ИЗМЕНЕНИЯ, ПРИНЯТЫЕ К МЕЖГОСУДАРСТВЕННЫМ СТАНДАРТАМ

Изменение № 1 ГОСТ 8.570—2000 Государственная система обеспечения единства измерений. Резервуары стальные вертикальные цилиндрические. Методика поверки

Дата введения 2008—06—01

Рисунок А.10а — Схема измерений координат внутренней детали

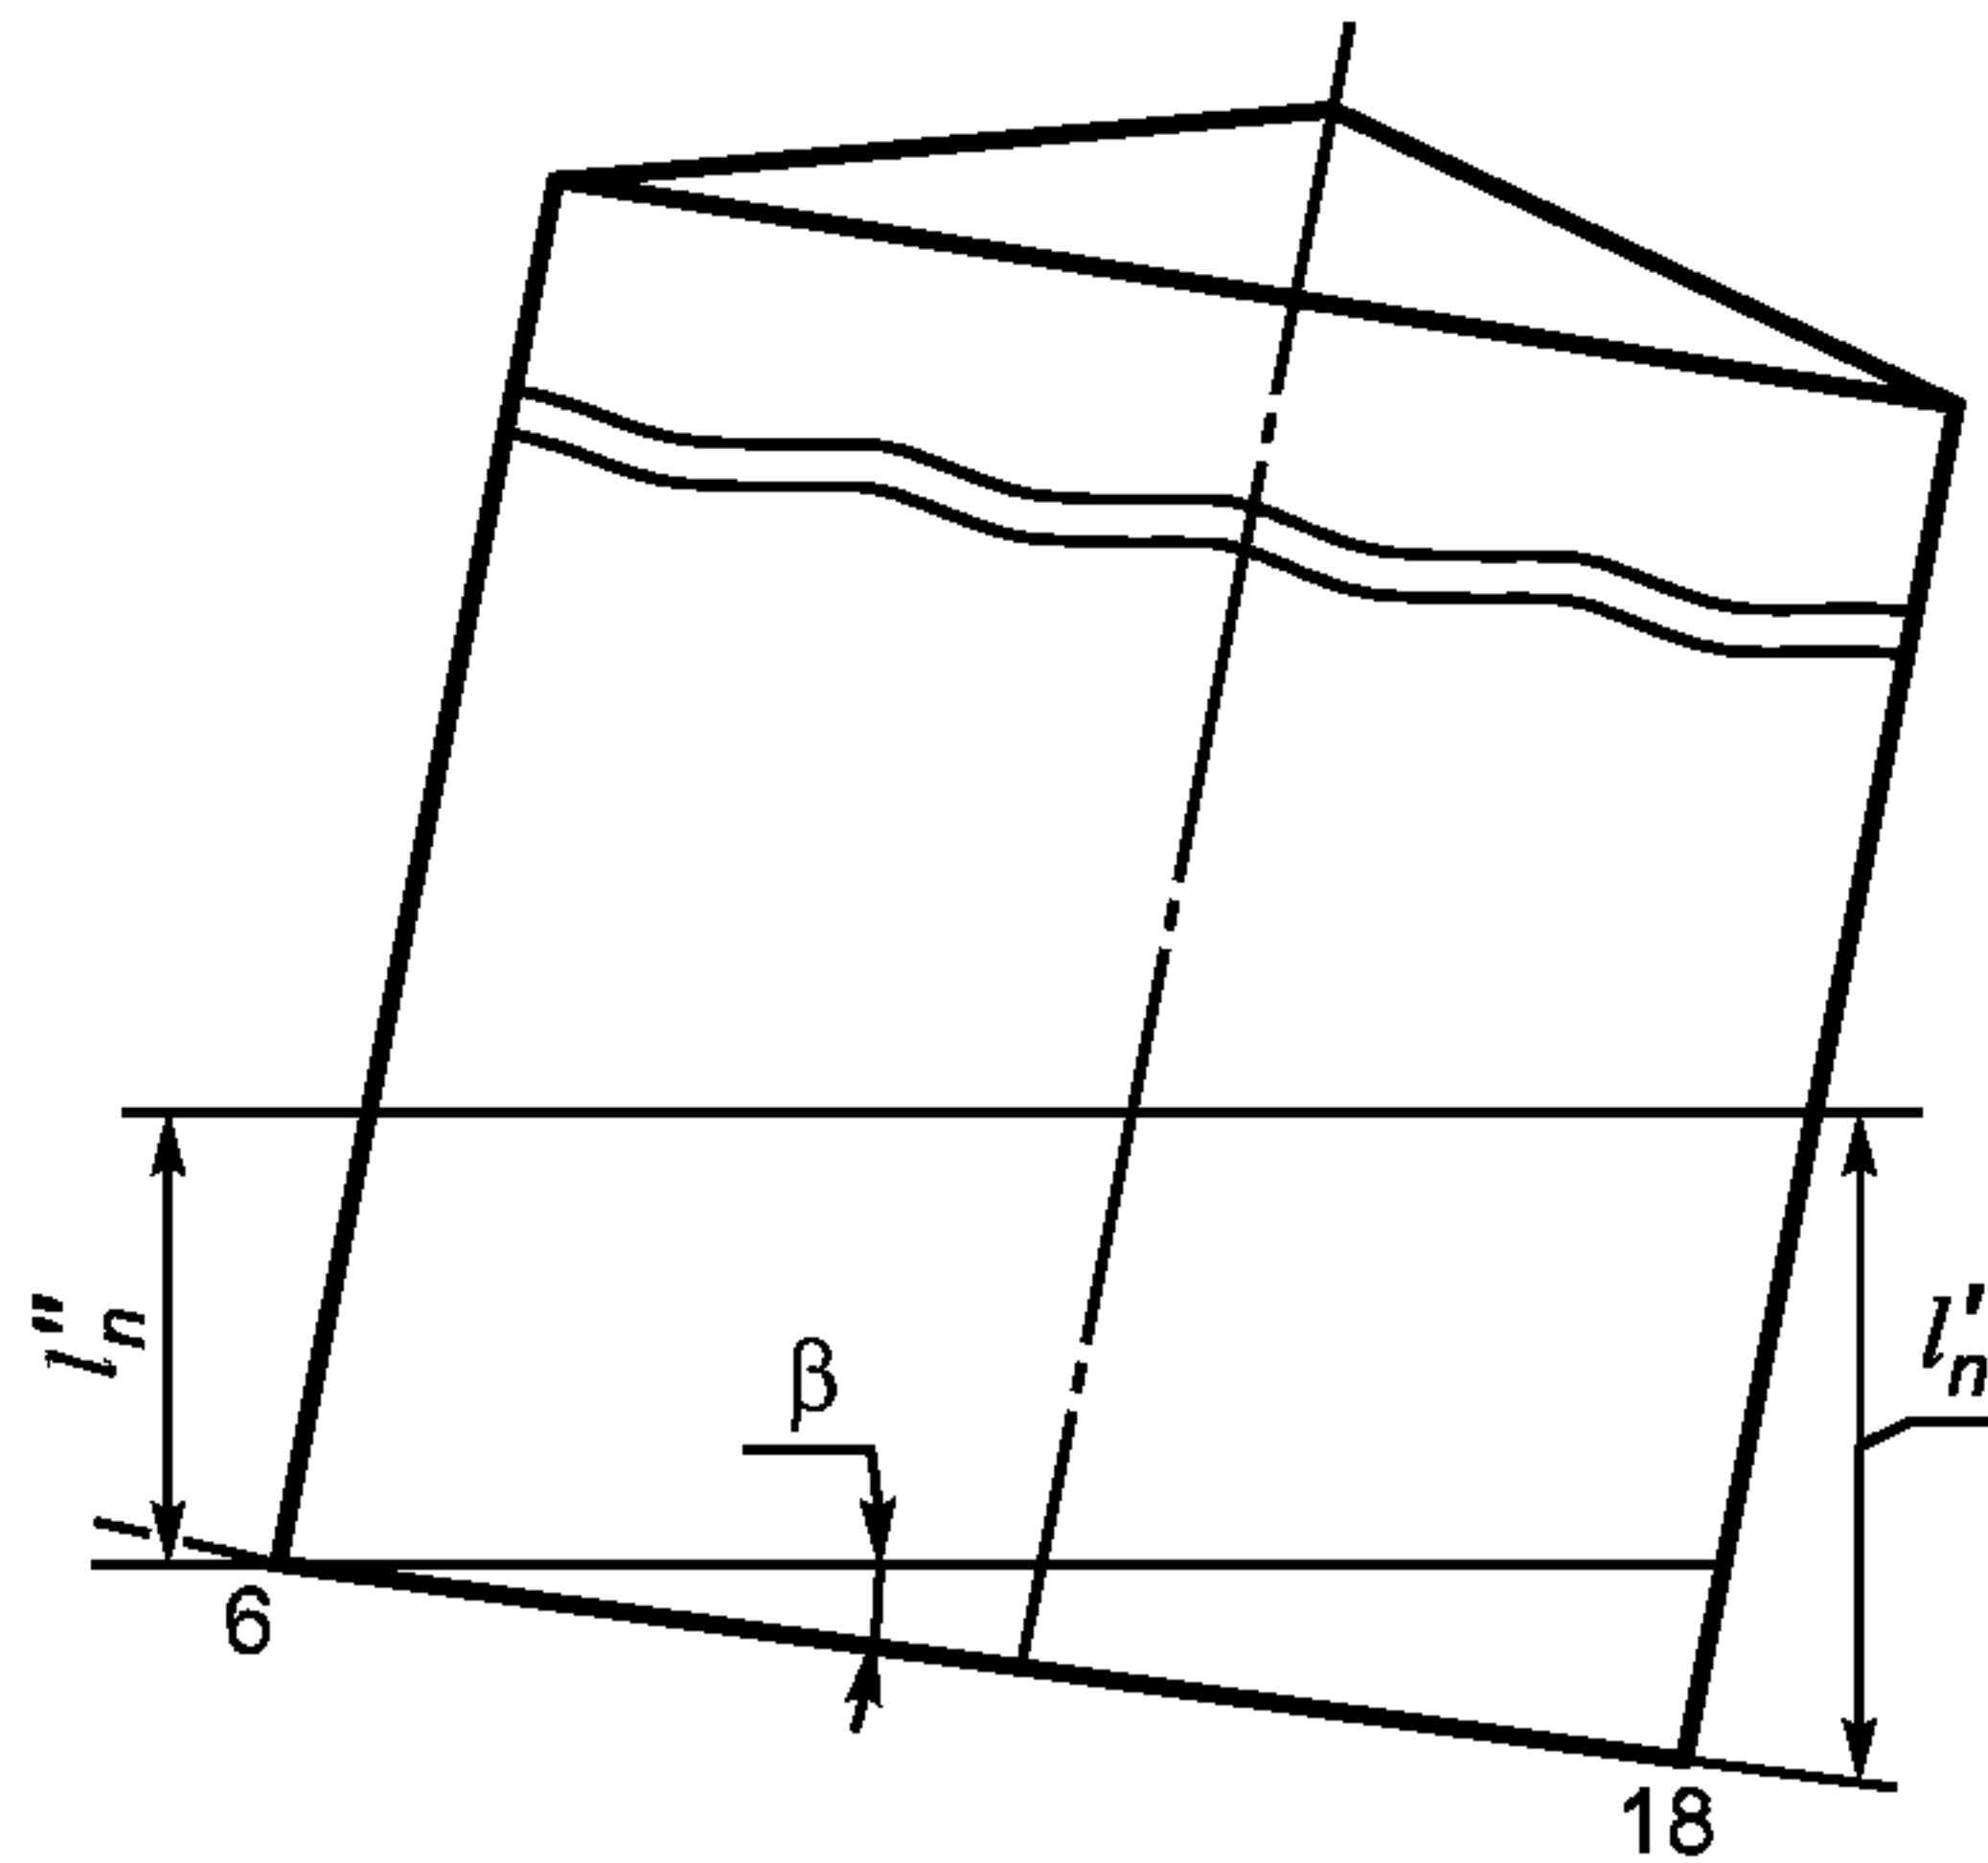
«9.1.6.1. Высоту поясов $h_{\text{н}}$ измеряют с наружной стороны резервуара вдоль образующей резервуара, находящейся в плоскости А (рисунок А.10а) по 9.1.2.2, при помощи измерительной рулетки с грузом и упорного угольника».

- длину окружности первого пояса изнутри резервуара разбивают на восемь частей, начиная с плоскости А (рисунок А.10а), по часовой стрелке;

«9.1.8.4 Угол φ_2 между плоскостью А (рисунок А.10а) и плоскостью В, проходящую через продольные оси приемно-раздаточного патрубка и резервуара, определяют с погрешностью не более $\pm 1^\circ$, используя данные разбивки длины окружности первого пояса по 9.1.2.2 в следующей последовательности:

Рисунок А.14 — Нивелирование дна резервуара при отсутствии центральной трубы

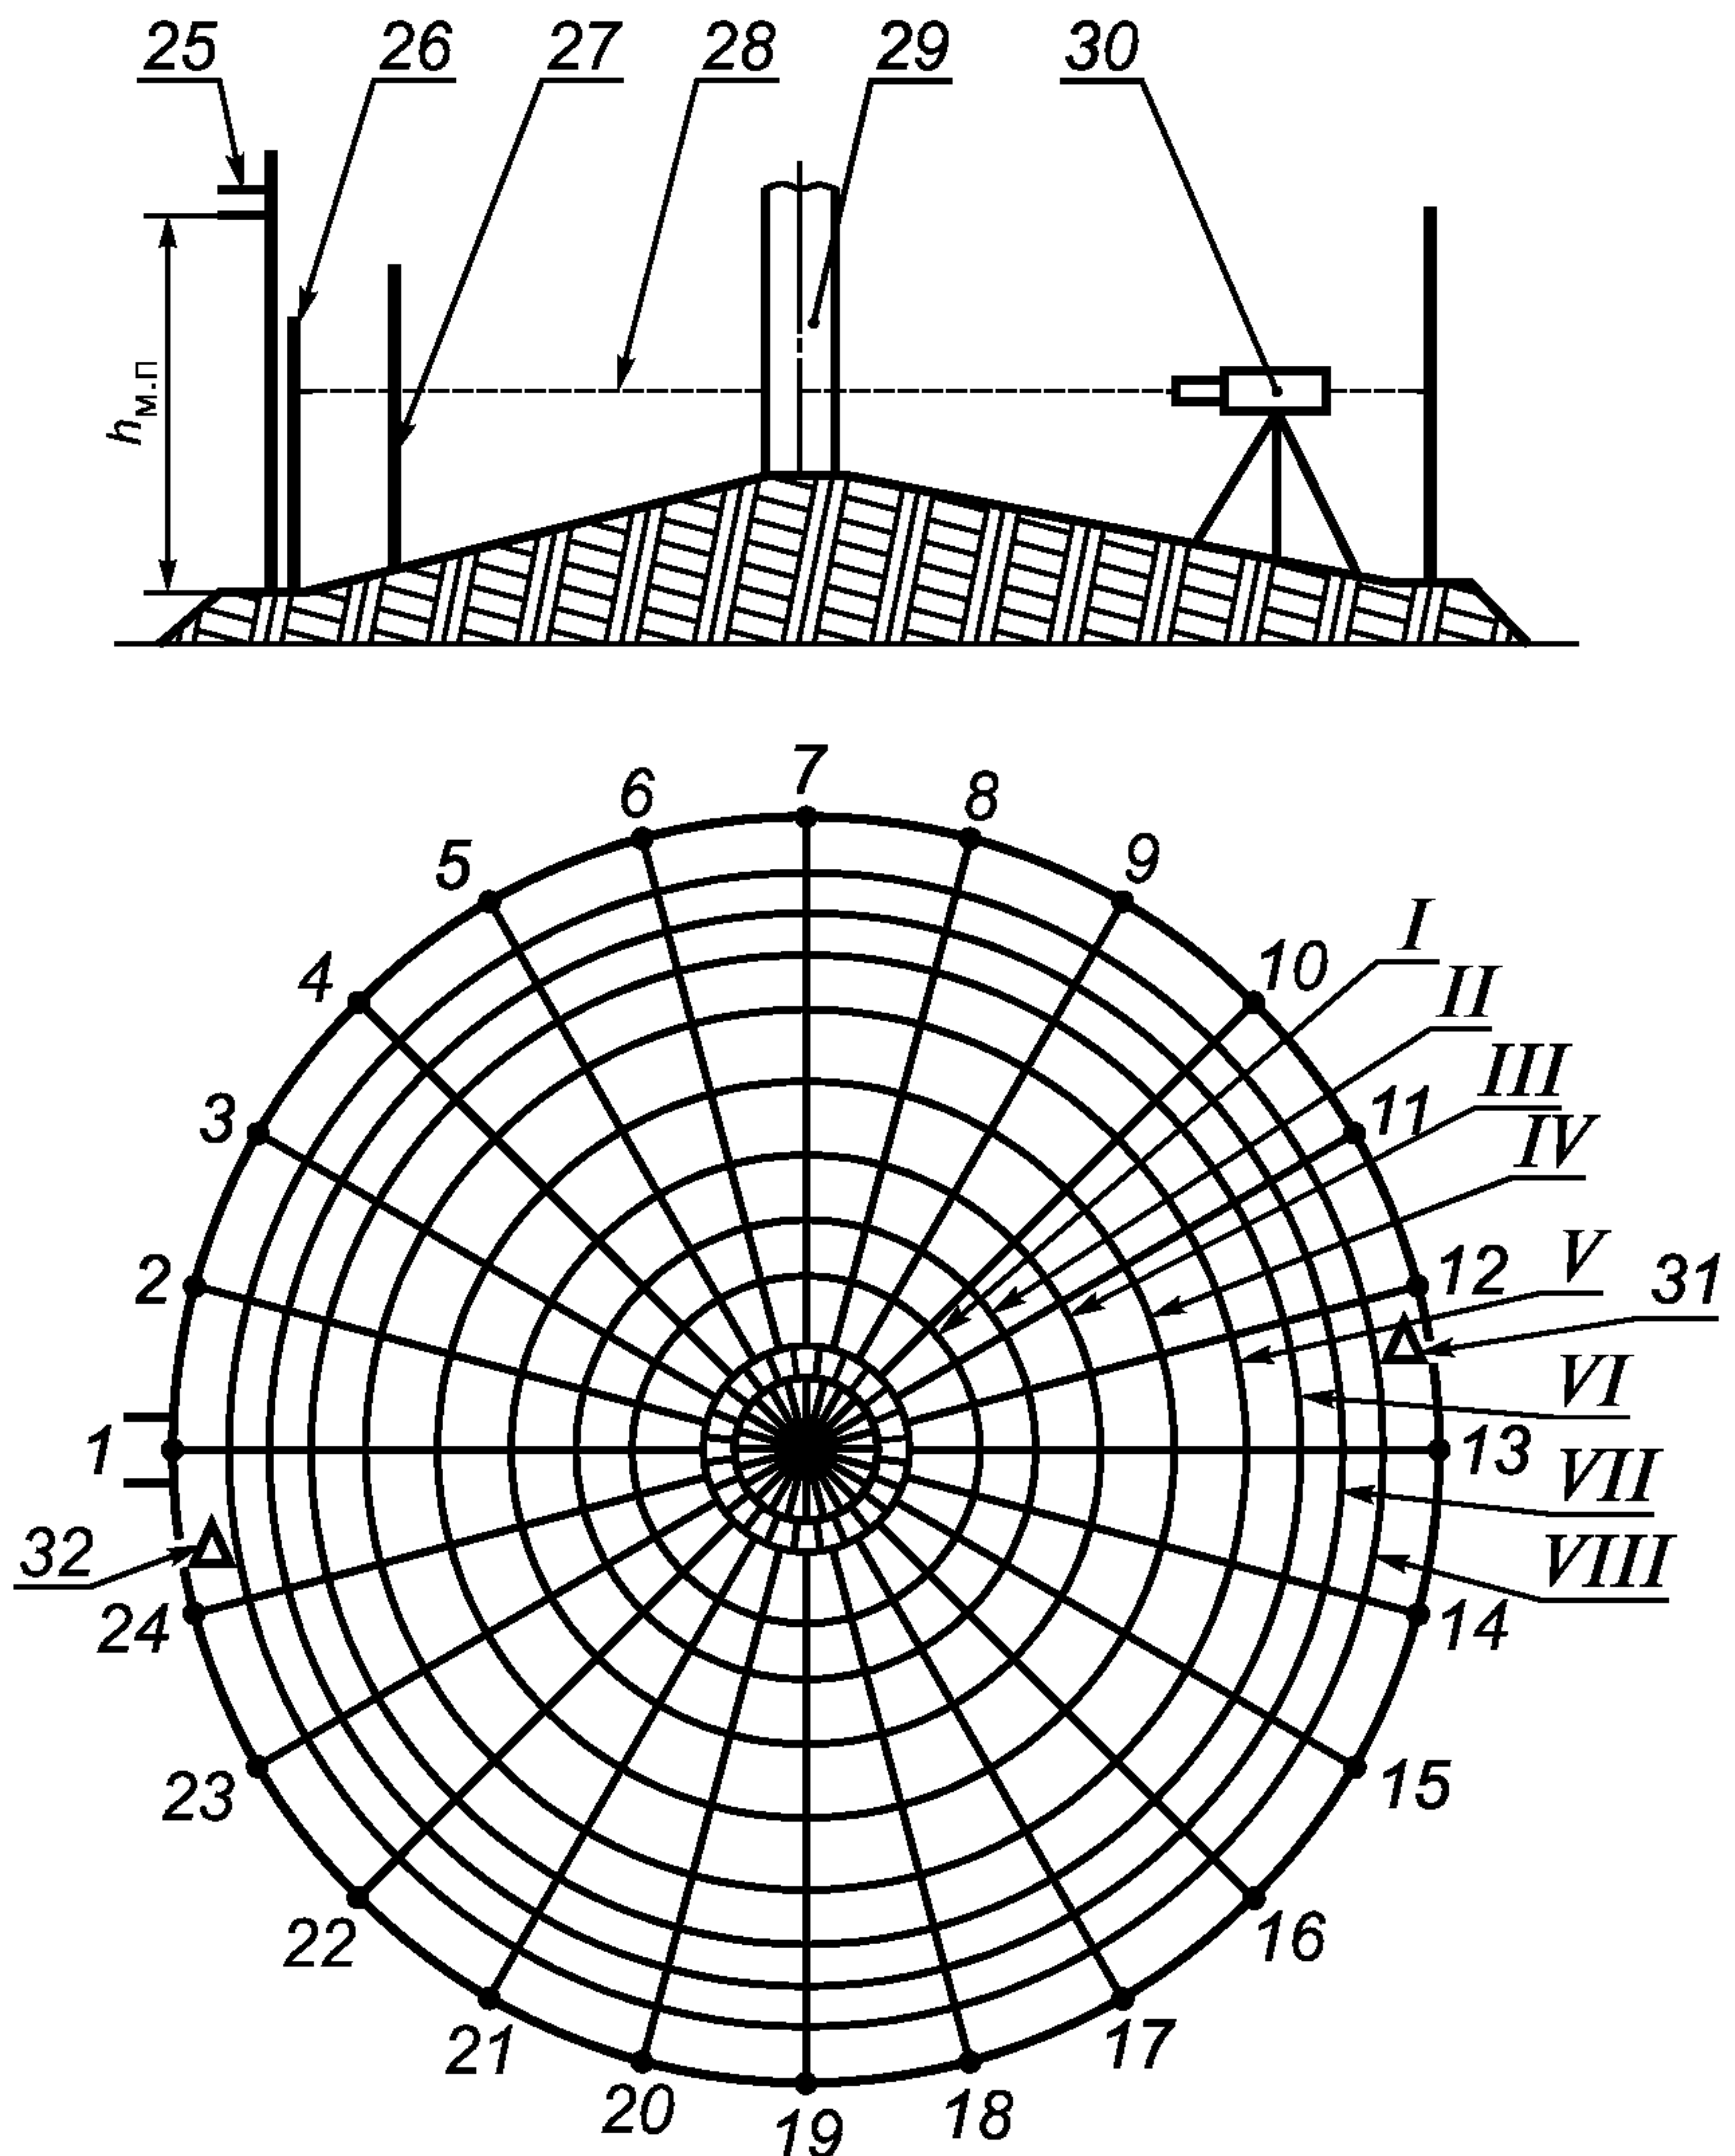
Подпункт 9.1.8.2. Второй абзац. Заменить слова: «с восемью радиусами» на «с 24 радиусами», «восемью радиусов» на «24 радиусов», «8 равных частей» на «24 равных части»;

«- при отсутствии центральной трубы нивелир устанавливают в центре днища резервуара и измеряют расстояние по вертикали от неровностей днища до визирной линии (до центра окуляра) нивелира (b_0) при помощи измерительной рулетки с грузом или рейкой. При наличии центральной трубы нивелир устанавливают последовательно в двух противоположных точках, не лежащих на отмеченных радиусах и отстоящих от стенки резервуара не более 1000 мм».
